# 审图常见问题解析

2024年高频强条和常见问题专刊

主办单位 北京市规划和自然资源委员会

2025年3月 总第20期

图1 某酒店首层平面图

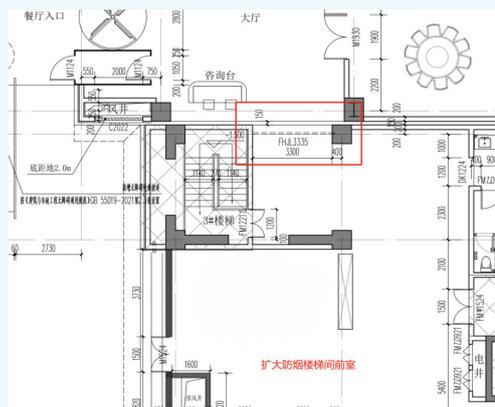
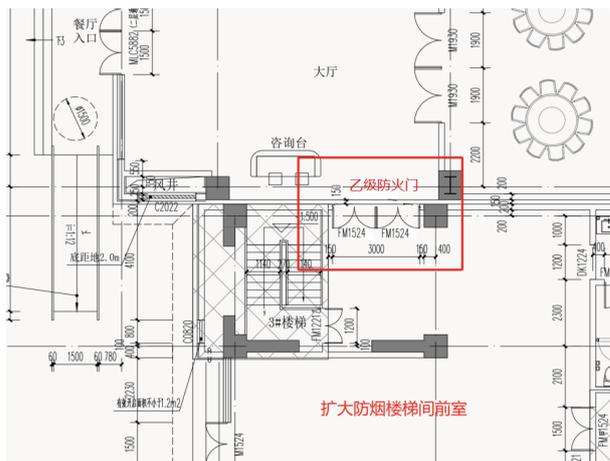
案例一：某酒店整体改造项目首层疏散楼梯间扩大前室与相邻其他部位连通处设置防火卷帘（见图1），

违反《建筑防火通用规范》GB 55037-2022第7.1.8条第4款的规定。

案例一:扩大防烟楼梯间前室与相邻大厅之间开口处设置防火卷帘(见图1),楼梯间前室未采用防火隔墙、防火门等与相邻区域分隔,防火卷帘存在着防烟效果差、可靠性低等问题,致使该疏散楼梯间不具备良好的防火、防烟性能。楼梯间及其前室或合用前室(含首层扩大楼梯间、扩大前室)均不得使用卷帘与其他区域进行防火分隔。

案例一:按《建筑防火通用规范》第7.1.8条第4款的规定,取消大厅与扩大防烟楼梯间前室之间开口处的防火卷帘,改为耐火极限不低于2.00h的防火隔墙及乙级防火门(见图3),满足规范要求。

图2 某动物实验室二层平面图

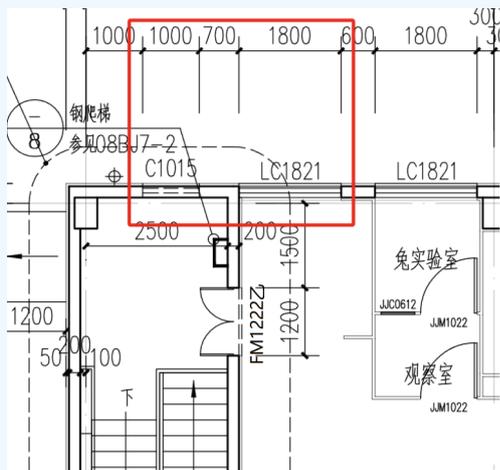
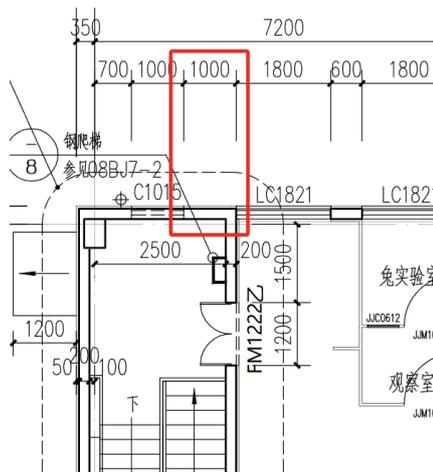
外窗与相邻走道外窗最近边缘之间的水平距离小于1.0m(见图2),且未采取防止火势通过相邻开口蔓延的措施,违反《建筑防火通用规范》第7.1.8条第8款的规定。

案例二:某动物实验室二层封闭楼梯间外窗与相邻走道外窗最近边缘之间的水平距离小于1.0m(见图2),且未采取防止火势通过相邻开口蔓延的措施。

案例二:动物实验室楼梯间外窗向左平移300mm,使得疏散楼梯间外窗与相邻走道外窗最近边缘之间的水平距离达到1.0m(见图4),满足规范要求。

图1 地下一层局部平面图（案例一）

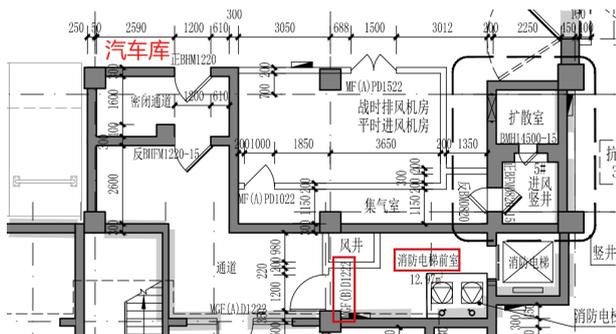
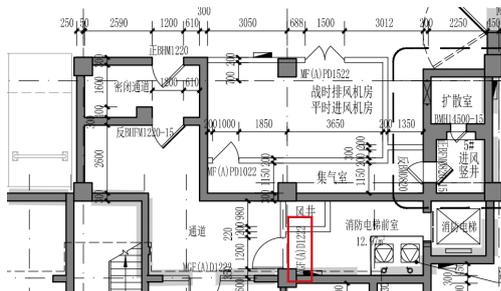
案例一：某高层住宅项目的地下车库，设计图纸中地下车库通往住宅消防电梯前室的门为乙级防火门（如图1所示），违反《建筑防火通用规范》第6.4.2条第3款的规定。

要求，在整改设计中，将电梯间、疏散楼梯间与汽车库连通的门改为甲级防火门（见图4）。

图2 首层局部平面图（案例二）

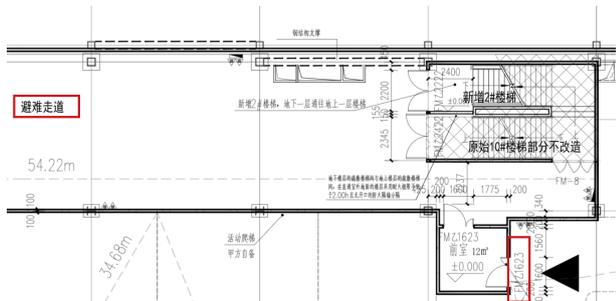
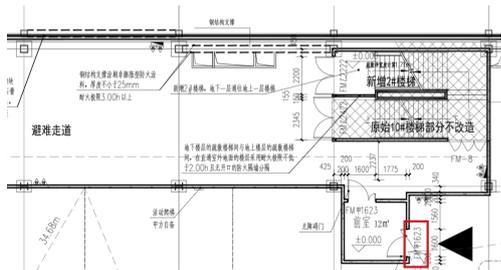
案例二：某多层商业项目，设计图纸中室内通往避难走道前室的门为乙级防火门（如图2所示），违反《建筑防火通用规范》第6.4.2条第4款的规定。

案例二：按照现行《建筑防火通用规范》要求，在整改设计中，将开向避难走道前室的门改为甲级防火门（见图5）。

图3 局部平面图（案例三）

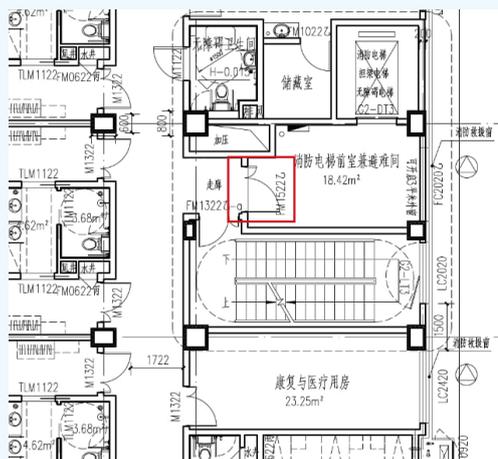
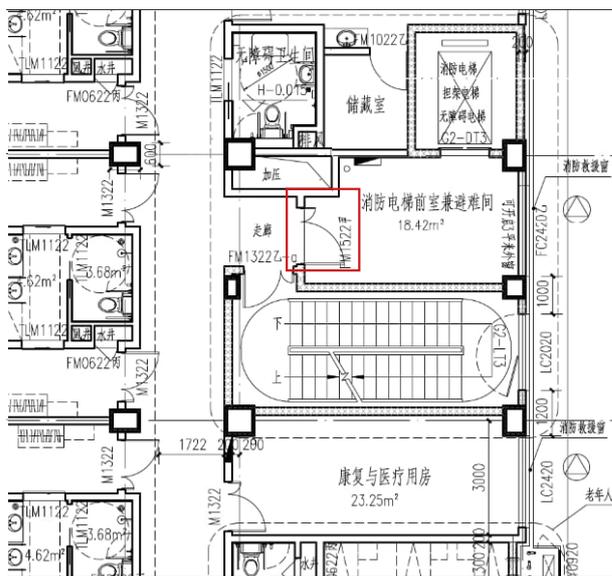
设有托老所、老年活动场站、社区助残服务中心等功能，老年人日间照料用房总床位数为120床，在相关楼层设有避难间，设乙级防火门开向该避难间（如图3所示），违反《建筑防火通用规范》第6.4.2条第4款的规定。

案例三：按照现行《建筑防火通用规范》要求，在整改设计中，将通向避难间的门改为甲级防火门（见图6）。

图1 某养老院四层平面(局部)

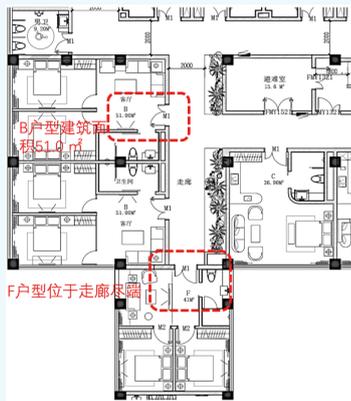
案例一：某4层养老院项目，地上建筑高度21.0m。B户型老年人居室建筑面积为51.0m<sup>2</sup>，仅设置1个疏散门。F户型老年人居室设置在袋形走廊尽端，未设置两个疏散门（见图1），违反《建筑防火通用规范》第7.4.2条第1款的规定。

《建筑防火通用规范》第7.4.2条明确，对于儿童活动场所、老年人照料设施中的老年人活动场所、医疗建筑中的治疗室和病房、教学建筑中的教学用房，应避免布置在走道的尽端。案例一中，F户型居室布置在袋形走廊尽端，应至少设置2个疏散门；B户型居室位于袋形走道两侧，建筑面积为51.0m<sup>2</sup>，未设置至少2个疏散门，违反第7.4.2条第1款的规定；案例二中，作为教学用房的书法教室布置在袋形走廊尽端，未设置2个疏散门，违反第7.4.2条的规定。

积调整至48.5m<sup>2</sup>，满足设置1个疏散门的规范要求。F户型布置在走道尽端，无法增加疏散门，因此将其功能调整为服务人员专用办公室，调整后的服务人员专用办公室不属于《建筑防火通用规范》第7.4.2条规定的需设置2个疏散门的房间类型（见图3）。

图1 平面图（局部）

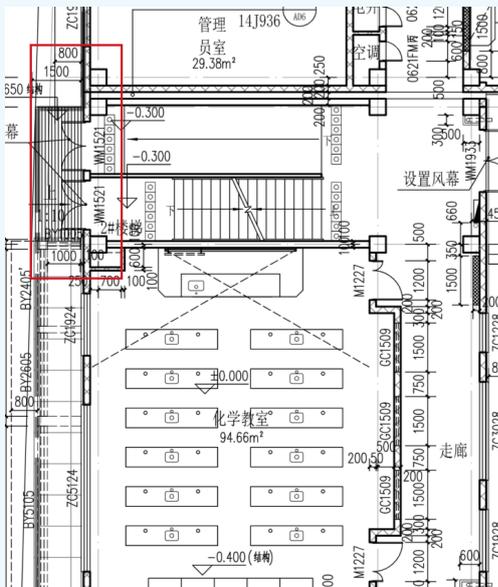
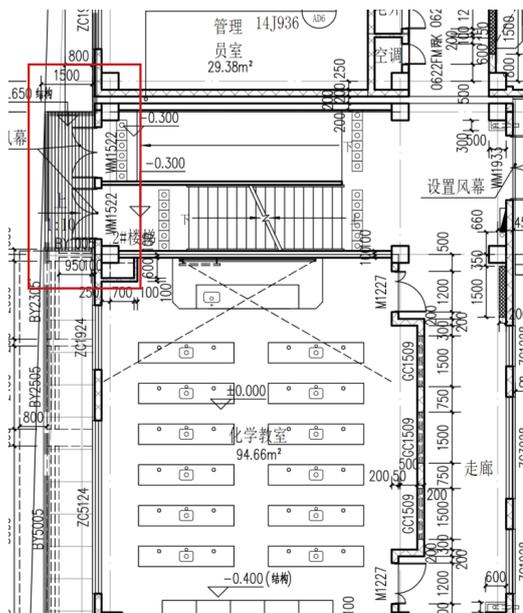
某中学新建教学楼，首层楼梯间处疏散外门“WM1521”洞口设计高度为2.1m（见图1、图2），该处疏散外门开启后通行净高度小于2.1m，违反《建筑防火通用规范》GB 55037-

本项目首层楼梯间疏散外门“WM1521”洞口高度尺寸为2.1m，扣除门框厚度，门开启后洞口净高度低于2.1m，造成建筑该处疏散外门通行净高度小于2.1m，违反《建筑防火通用规范》第7.1.5条“疏散通道、疏散走道、疏散出口的净高度均不应小于2.1m”的规定。

图纸修改后（见图3、图4），通过将该编号门洞高度尺寸全部调整为2.2m（同时门窗表中标注为乙级防火门），保证门开启后通行净高度不小于2.1m，满足规范要求。

图1 修改前首层平面图(局部)

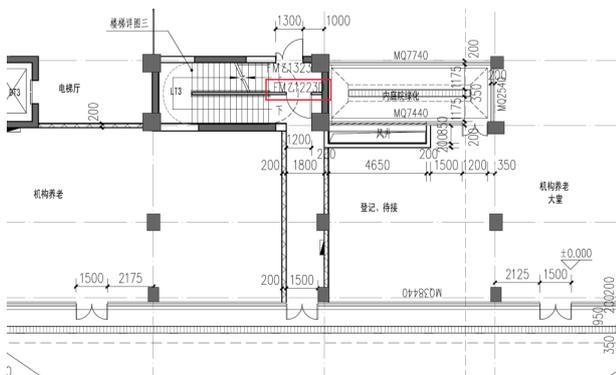
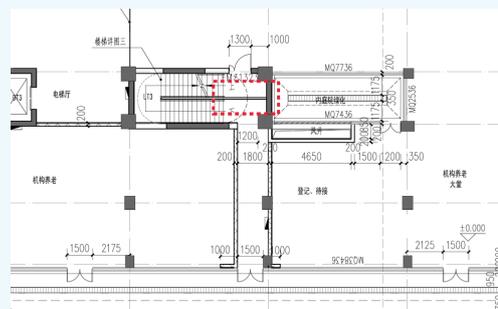
某社区养老卫生综合服务楼，首层平面图中LT3地下、地上楼梯间防火隔墙上开设连通门FM乙1223D，违反《建筑防火通用规范》第7.1.10条第3款的规定（见图1）。

修改后取消了地下与地上楼梯间防火隔墙上开设的连通门，地下与地上楼梯间完全分隔、分别直通室外（见图2）。

图1 地下一层柱、墙结构图(局部)

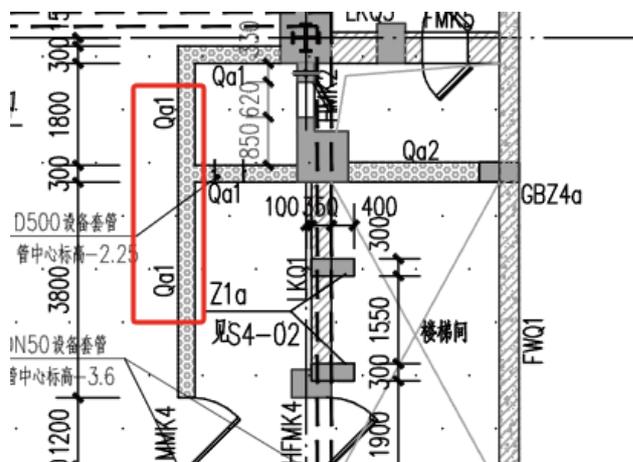
某项目人防地下室内墙Qa1厚300mm，垂直分布钢筋 $\Phi 10@200$ （2排），墙一端设门框柱，门柱断面300×400，纵筋10 $\Phi 14$ ，如图3所示，包括门框柱在内的全部纵向钢筋的配

该项目中的Qa1应为人防内墙,设计将其标记为非人防隔墙,未按人防墙体进行设计。此墙虽不承受水平方向爆炸动荷载的作用,但仍须承受人防地下室顶板传递的竖向爆炸动荷载的作用,须按人防受压构件构造要求进行

Qa1垂直分布配筋修改为Φ12@180(2排),全部纵向钢筋最小配筋百分率为0.47%,满足规范要求,详见图4。

图3 地下车库框架梁配筋图 (局部截图2)

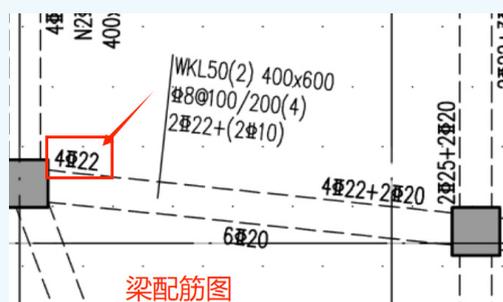
(2) 地下车库多处框架主梁纵筋配筋不满足计算要求, 如: 地下车库框架梁WKL50支上铁4Φ22为计算值32.6cm<sup>2</sup>的46.6% (见图3、图4)。

设计单位应全面仔细核查图纸与计算结果, 调整配筋不足的结构构件配筋, 以满足计算要求, 保证结构的安全。

图5 3#生产车间首层柱配筋图 (局部截图)

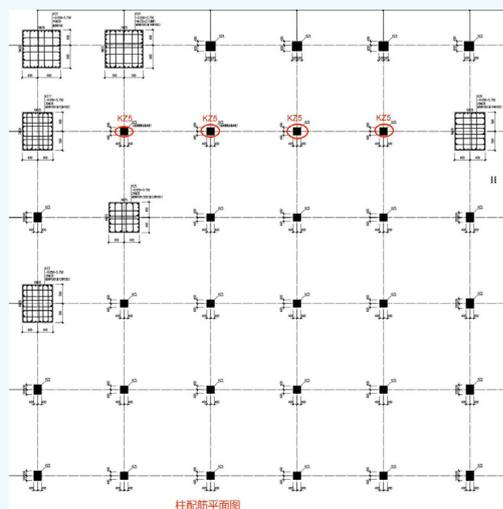
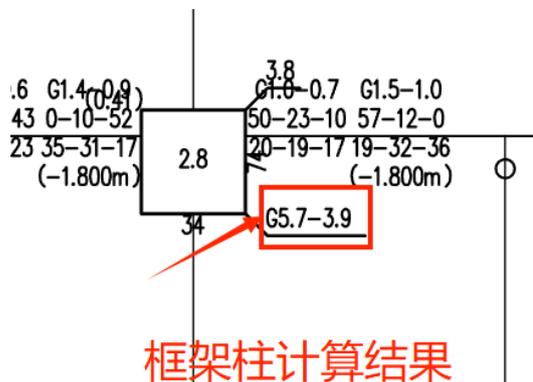
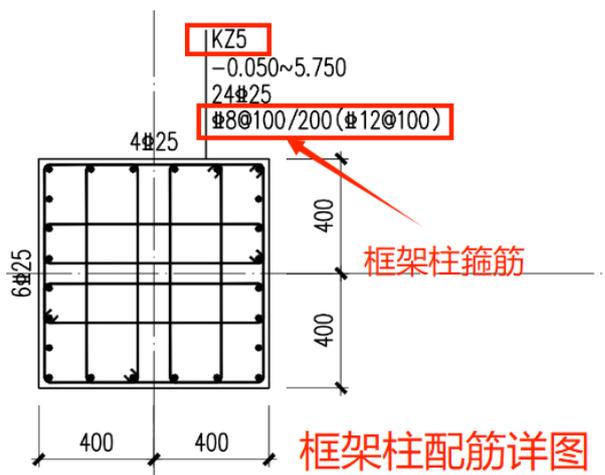
(3) 3#生产车间, 框架柱箍筋配筋小于计算, 如: 首层框架柱KZ5箍筋计算值G5.7-3.9cm<sup>2</sup>, 实配Φ8@100 (6) (加密区、非加密区箍筋分别为计算值的52.9%、77.4%), 不满足计算要求 (见图5、图6、图7)。

图2 二层墙柱平面布置图及边缘构件详图(局部截图)

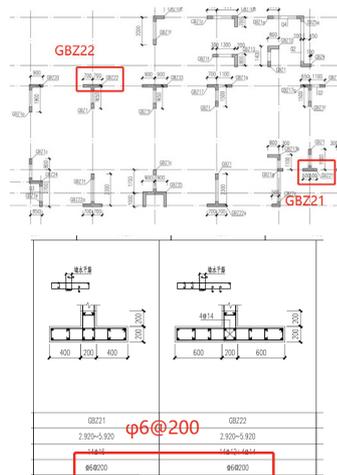
(2) 无墙体水平分布筋通过的边缘构件配筋率不满足要求，如：二层边缘构件GBZ21、GBZ22，墙厚为200mm，无墙体水平筋通过，边缘构件箍筋 $\Phi 6@200$ 代替墙体水平筋，配筋率仅为0.14%，远小于0.25%，见图2。

本项目后期整改，调整修改剪力墙配筋，满足计算配筋，同时满足《混凝土结构通用规范》第4.4.7条的相关要求，确保了结构安全。

图1 地下一层顶梁配筋局部平面图(一)

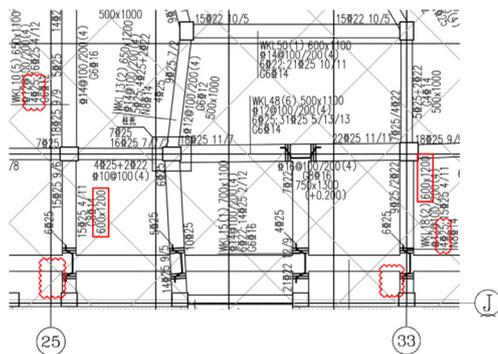
某项目结构类型为框架结构，抗震设防类别为标准设防类，抗震等级为二级。地下一层顶25轴WKL10的J轴支座、33轴WKL18的J轴支座上部纵筋为4Φ25，截面为600x1200mm，配筋率为0.27%，不符合《混凝土结构通用规范》第4.4.8条梁纵向受拉钢筋最小配筋率二级支座不应小于0.30%的规定。如图1所示。

增加框架梁支座上部纵向钢筋截面面积;增加梁端截面的底面纵向钢筋截面面积;加大梁端箍筋加密区的箍筋直径;以满足《混凝土结构通用规范》第4.4.8条的构造要求,提高结构的抗震能力,确保结构在地震中具备足够的延性,保证结构安全。

图3 地下一层顶梁配筋局部平面图(三)

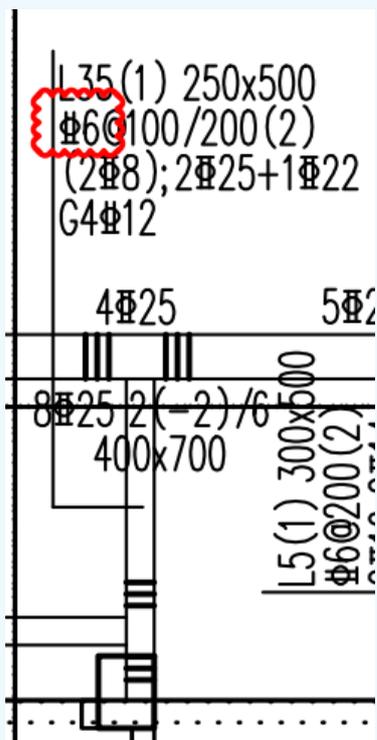
地下一层顶(8~10)x(T~W)轴间L35与框架柱相连一端的箍筋加密区的箍筋直径为6mm,不符合《混凝土结构通用规范》第4.4.8条梁端箍筋加密区的箍筋最小直径二级8mm的规定。如图3所示。

图1 负一层给排水及消防平面图(局部)

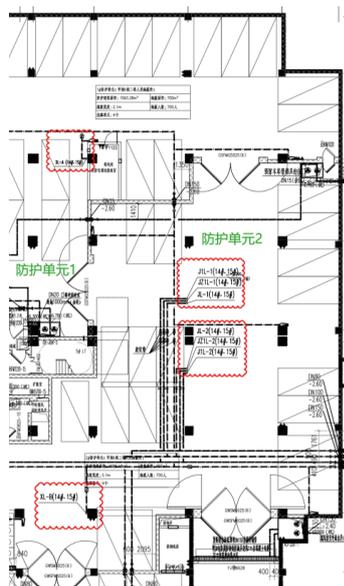
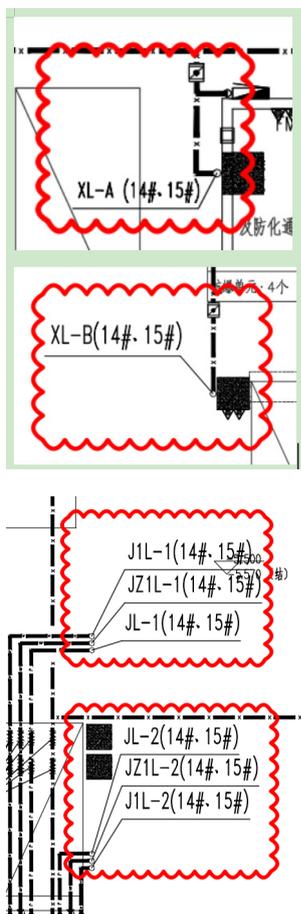
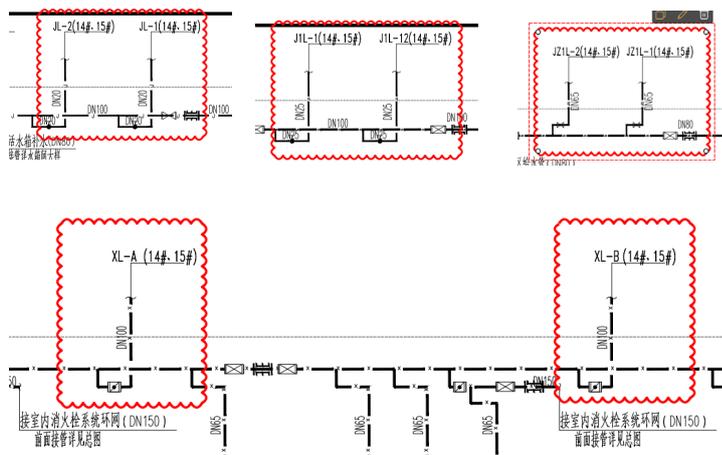
给排水及消防平面图中,供给地上楼座的多根给水、中水、消火栓立管穿人防顶板,均未在系统图或平面图中示意防护阀门或用文字说明,见图1~图3。

(1) 消火栓管道上设置的蝶阀,不满足第6.2.17条第2款“防护阀门应采用公称压力大于系统工作压力,且不小于1.0MPa,阀芯为不锈钢或铜质材料制成的闸阀或截止阀。”的防护阀门种类要求,不能作为防护阀门使用。

(2) 阀门未设在立管穿人防顶板下的直线管段上,不满足第6.2.18条“防护阀门应设在进入人防围护结构或防护密闭隔墙、板后的直线管段上,且围护结构或防护密闭隔墙、板内侧距离阀门的近端面不宜大于200mm,阀门应有明显的启闭标志。”的要求。在爆炸时冲击波会对立管及立管转弯部位造成损坏,横管上的阀门不能阻止冲击波和毒气进入,不能作为防护阀门使用。

给水、中水、消火栓立管在穿人防顶板内侧的直线管道上设置防护阀门。

图1 室外给水、消防平面图(局部)

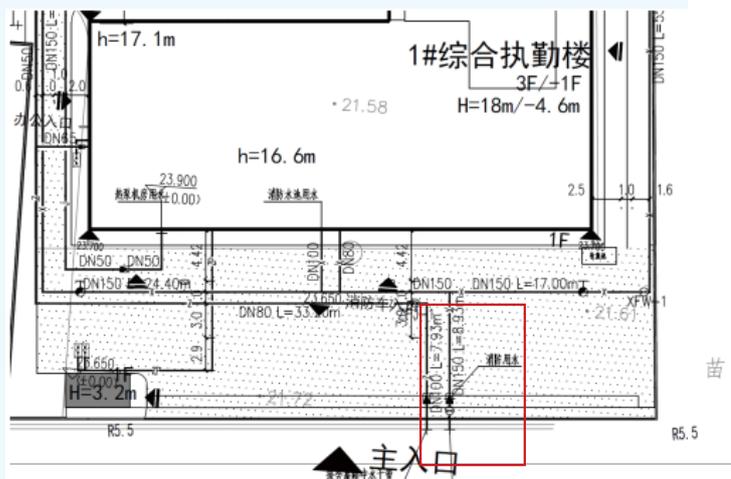
某市政厂站工程，从市政给水管网不同位置各引入一根DN150给水管，使厂站内市政给水管网成环状布置，每根引入管进入红线后，分设两个总水表及低阻力倒流防止器。室外给水管网和消防管网合用。但室外给水、消防平面图中，室外消防给水引入管倒流防止器前未设室外消火栓，见图1。

室外消防给水引入管的倒流防止器前，应设置室外消火栓，且该室外消火栓应符合《消防给水及消火栓系统技术规范》第7.2.6条的规定。

图1 四层给排水及消防平面图（局部）

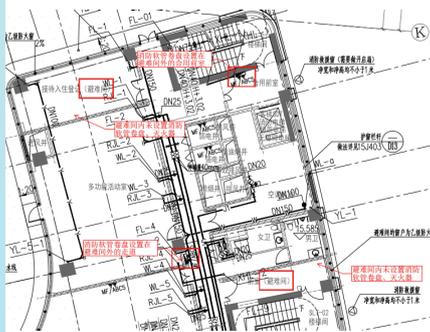
某工程为一类高层公共建筑，地上7层，地下3层，建筑高度35.8m，总建筑面积31650.22m<sup>2</sup>，建筑主要功能含社区级文化设施、机构养老设施（位于该建筑的四~七层）、社区管理用房、社区服务中心、商业及其配套用房、地下车库及设备机房等。其四~七层机构养老设施的避难间内未设置消防软管卷盘、灭火器，见图1、图2。

在四~七层机构养老设施的避难间内增设消防软管卷盘、灭火器。

图4 标准层自喷系统平面图(局部)

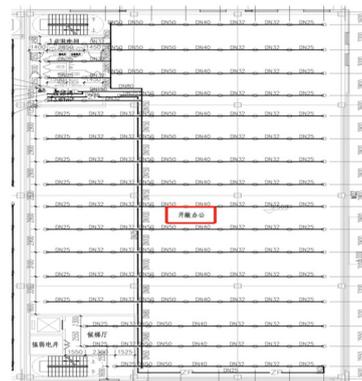
暖通专业图纸设计说明中明确办公区冬季设有空调采暖系统，冬季室内设计温度20℃。给排水设计说明及图纸未见表达办公区为自动喷水系统处于准工作状态时严禁误喷或严禁管道充水的场所。办公区设置预作用自动喷水灭火系统，违反《消防设施通用规范》第4.0.2条的规定，见图1~图4。

依据《消防设施通用规范》第4.0.2条的规定，自动喷水灭火系统可分为多种形式，以适应不同的使用环境和保护对象。只有在符合适用范围的情况下，自动喷水灭火系统才能够实现对这些场所和保护对象初起火灾的有效防控，以达到相应的控火和抑火目的。本工程为地下1层、地上5层普通办公楼，不属于自动喷水系统处于准工作状态时严禁误喷或严禁管道充水的场所。办公区属于环境温度高于或等于4℃且低于或等于70℃的场所，应采用湿式系统。

给排水图纸修改自动喷水灭火系统的选型，选用符合设置场所环境温度和保护对象的类型。

图3 试水阀大样图

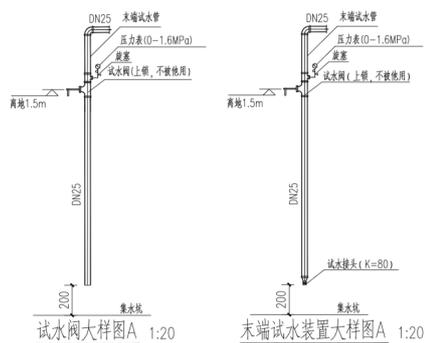
给排水专业仅地下人防区域设置自动喷水灭火系统，设1套报警阀。自动喷水灭火系统、平面图中两个防火分区均设置试水阀，未设末端试水装置（见图2~图4），且设计说明中无末端试水装置设置相关要求，违反《消防设施通用规范》第4.0.6条“每个报警阀组控制的供水管网水力计算最不利点洒水喷头处应设置末端试水装置，…”的规定。

防火分区2最不利点喷头处试水阀改为末端试水装置。

图1 A3-2实验室首层平面截图(左侧为排烟平面,右侧为建筑平面)

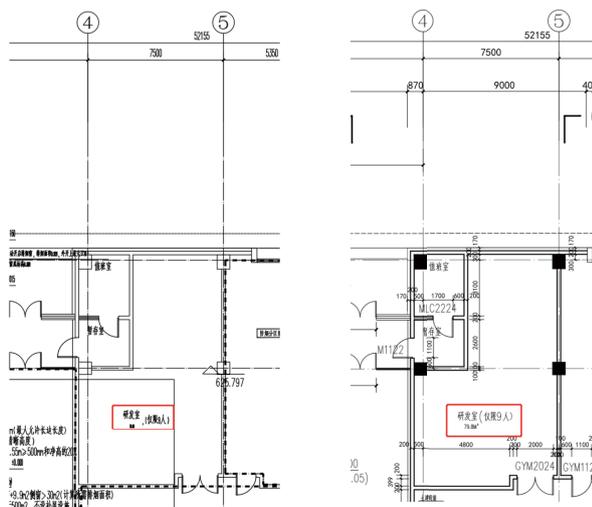
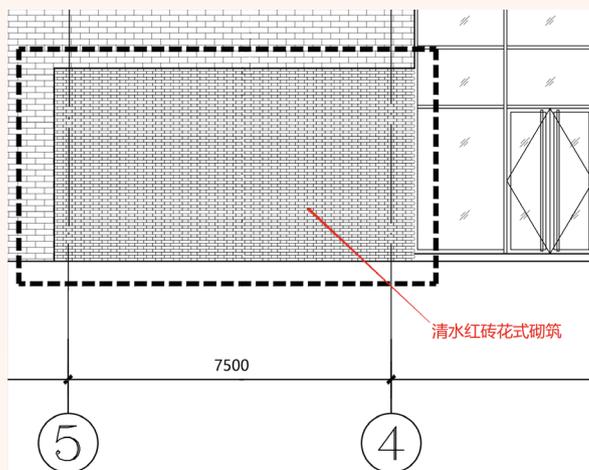
某工程总建筑面积 $95556.08\text{m}^2$ ,由多栋实验室、科研综合楼、接待会议中心、食堂及设备用房组成。位于A3-2实验室首层的研发室,建筑面积大于 $50\text{m}^2$ 且无可开启外窗,未按规定要求设置排烟设施(见图1、图2)。

位于A3-2实验室首层的研发室属于有人员长期停留的房间,面积 $79.8\text{m}^2$ 。根据建筑平面图和立面图,该研发室外墙为实体墙,无可开启外窗,应设置排烟设施。

研发室增设机械排烟系统或调整平面布局增加自然排烟窗,并满足规范要求。

图1 信息通讯班平面图

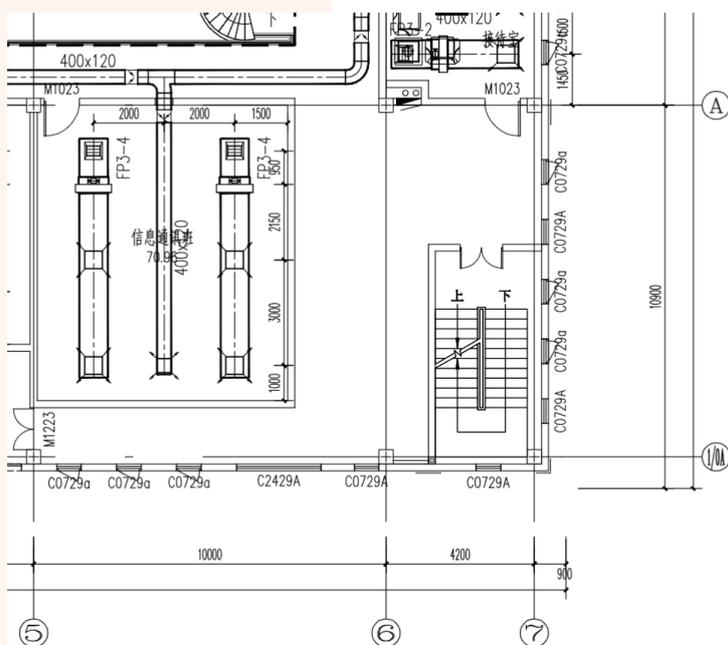
某工程总建筑面积 $11907\text{m}^2$ , 地上3层、地下4层, 建筑高度 $12.0\text{m}$ 。三层的信息通讯班室建筑面积( $70.96\text{m}^2$ )大于 $50\text{m}^2$ , 无可开启外窗。未设排烟设施, 见图1。

措施2: 增加机械排烟系统, 并满足规范要求。

图1 电气干线系统图

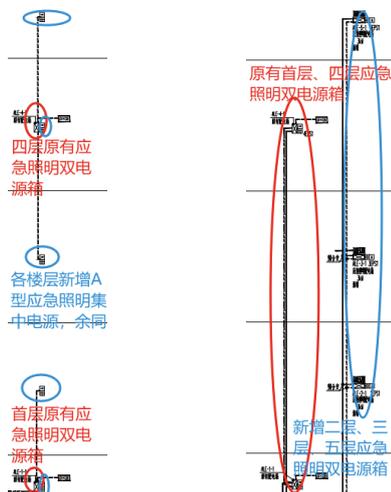
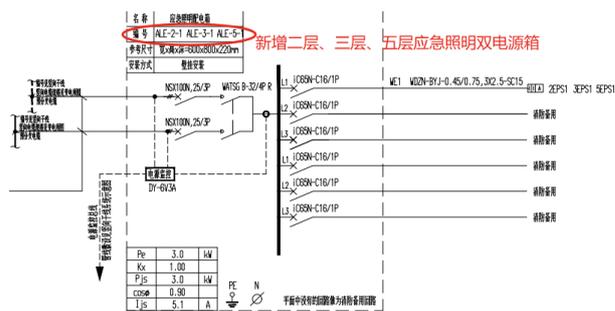
楼层未设置应急照明双电源箱，仅设置了A型应急照明集中电源、其电源接自原建筑首层、四层应急照明双电源箱，见图1所示。

为避免配电干线故障影响消防用电设备的供电可靠性，根据规范要求，本项目修改后按楼层设置了应急照明双电源箱，原首层、四层应急照明双电源箱利旧予以保留，新增了二层、三层、五层应急照明双电源箱，见图2、图3所示。

图2 7#楼地下一层应急照明平面图

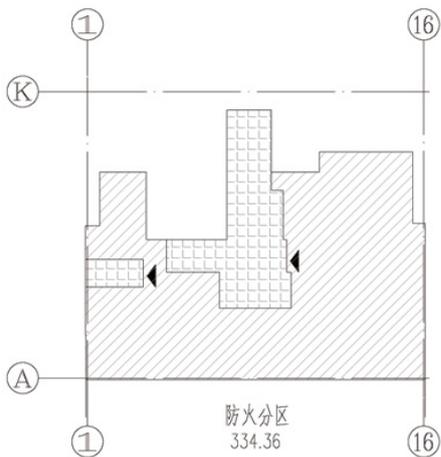
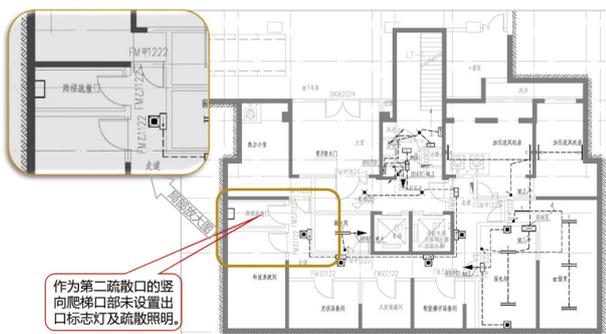
应急照明设计中,上述单体楼地下一层仅在疏散楼梯间设置疏散出口标志灯,作为第二疏散口的竖向爬梯未设置出口标志灯及疏散照明。以7#楼为例,地上16层,建筑高度48.75m,地下一层防火分区示意图见图1,应急照明平面图见图2。

图1 原设计消防平面图(局部)

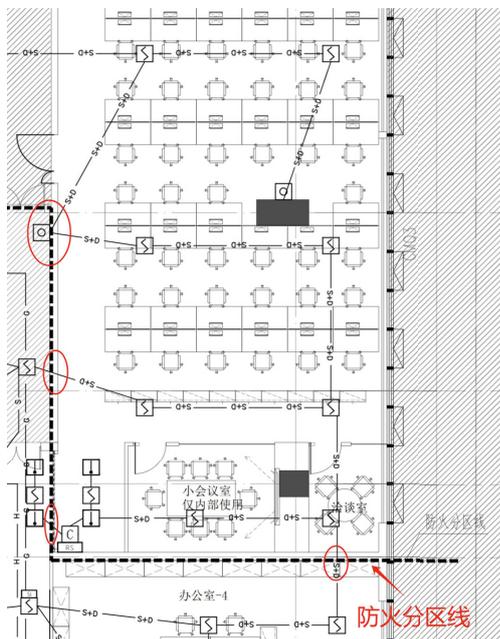
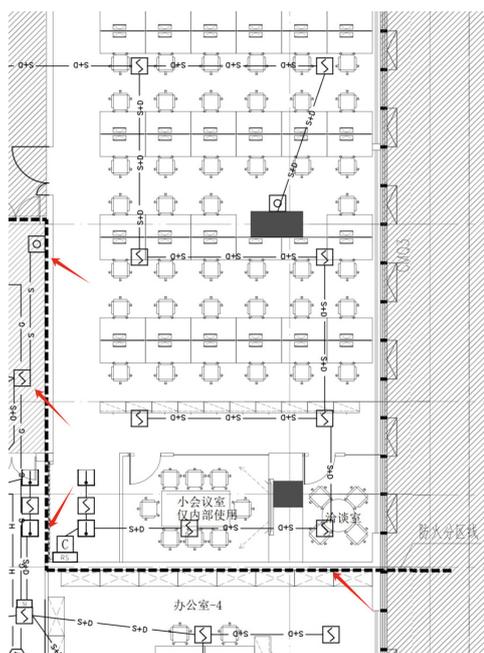
统总线在穿越防火分区处未设置总线短路隔离器，违反《消防设施通用规范》第12.0.4条的规定，见图1。

本项目整改后，相关消防平面图中火灾自动报警系统总线未穿越防火分区，满足《消防设施通用规范》第12.0.4条的规定，见图2。

图2 地下一层应急照明平面图（局部）

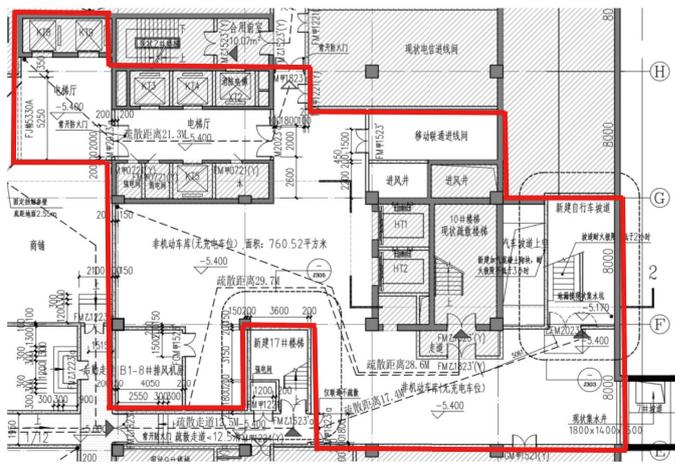
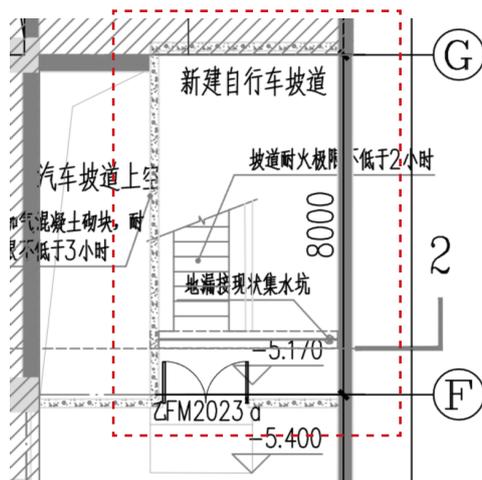
案例为地下一层自行车库，通往首层室外的新建自行车坡道为建筑室外疏散楼梯，未设置疏散照明，违反了《建筑防火通用规范》第10.1.9条的规定。见图1、图2。

自行车坡道设置疏散照明。见图3。

图3 防护单元3进风口部详图

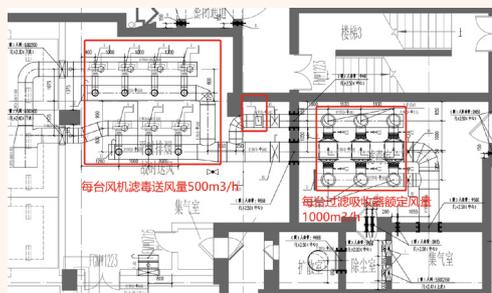
某人防工程防护单元3为二等人员掩蔽所，掩蔽人数1225人，选用3台RFP-1000型过滤吸收器，7台F270-2型手摇、电动两用风机。设计说明及设备表中均未明确在滤毒通风工况下风机开启台数，且滤毒通风管路上仅设置流量计或流量测量孔，未设置风量调节阀，见图1~图3。

防护单元3战时滤毒计算通风量为 $2940\text{m}^3/\text{h}$ (图1), 选用3台RFP-1000型过滤吸收器, 7台F270-2型手摇、电动两用风机(图2、图3)。设计中未明确滤毒通风工况下风机开启台数, 则按照风机全部开启进行风量计算, 7台风机总送风量(不小于 $500 \times 7 = 3500\text{m}^3/\text{h}$ )大于3台过滤吸收器的额定风量( $1000 \times 3 = 3000\text{m}^3/\text{h}$ )。尽管图2设备表备注中写明调节通风系统上的阀门使其风量满足计算要求, 但图3详图中编号7为流量计或流量测量孔, 滤毒通风管路上
